In de periode juli-oktober 2018 zijn er adapters van Yanec en Blu-Basic geleverd waarvan de losse **voedingskabels** niet voldoen aan de strenge kwaliteits- en veiligheidseisen waar Yanec voor staat. Door een fout in het productieproces is de aansluiting niet voldoende verzonken in de kabel.

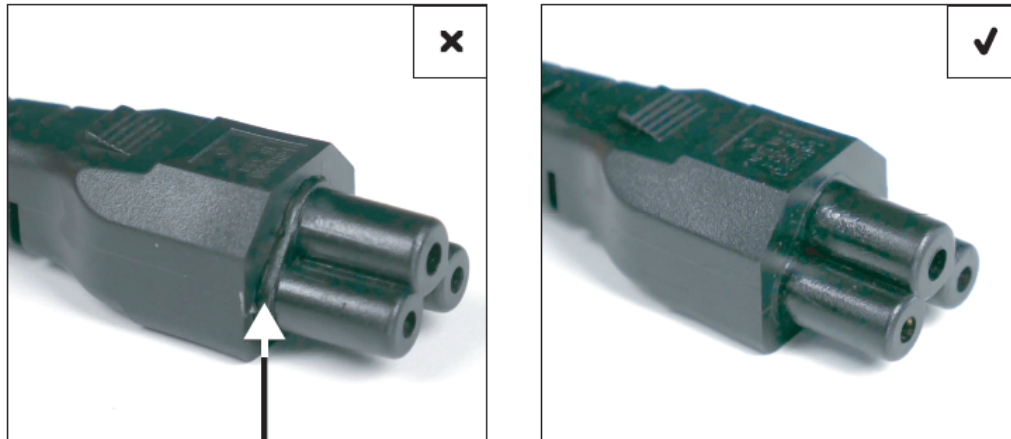
Hierdoor kan het aansluitpunt van de kabel los raken als deze met een flinke kracht in een andere richting wordt bewogen dan een voor- of achterwaartse beweging, waardoor een gevaarlijke situatie kan ontstaan. Om deze reden is besloten de losse voedingskabels preventief te vervangen.

De foutieve kabels zijn te herkennen aan een opstaand randje rondom de aansluiting.

Alle klanten van Yanec zijn hierover geïnformeerd en hebben een vervangende voedingskabel ontvangen.
